Do wszystkich Wykonawców

Dot. postępowania pn. „**Przebudowa i rozbudowa wodnego placu zabaw w Arturówku, ul. Studencka 7A, 91-513 Łódź, fragmenty dz. nr ewid. 6/1 i 14, Obręb B-14**”

Zamawiający informuje, że ww. postępowaniu wpłynęły pytania Wykonawcy.

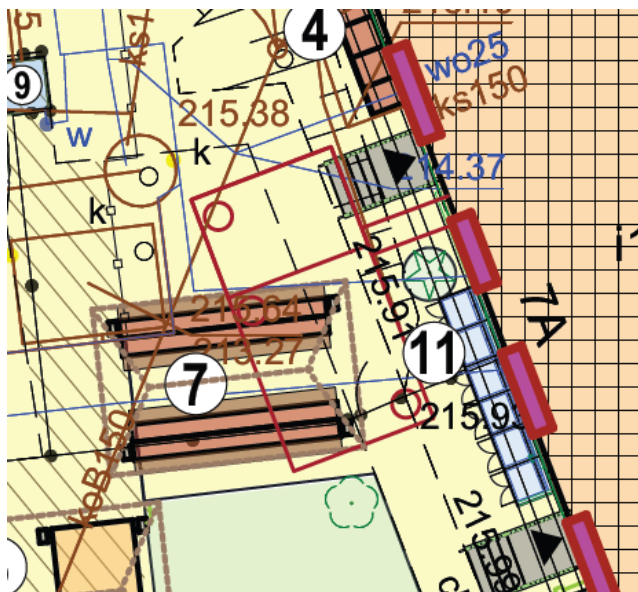
ODPOWIEDŹ: Zamawiający wskazuje lokalizację, w której należy zamontować zbiornik, którego pojemność należy obliczyć na podstawie danych zawartych w PFU (na podstawie wydajności / zapotrzebowania urządzeń, jak i koniecznej ilości wody na płukanie filtrów)
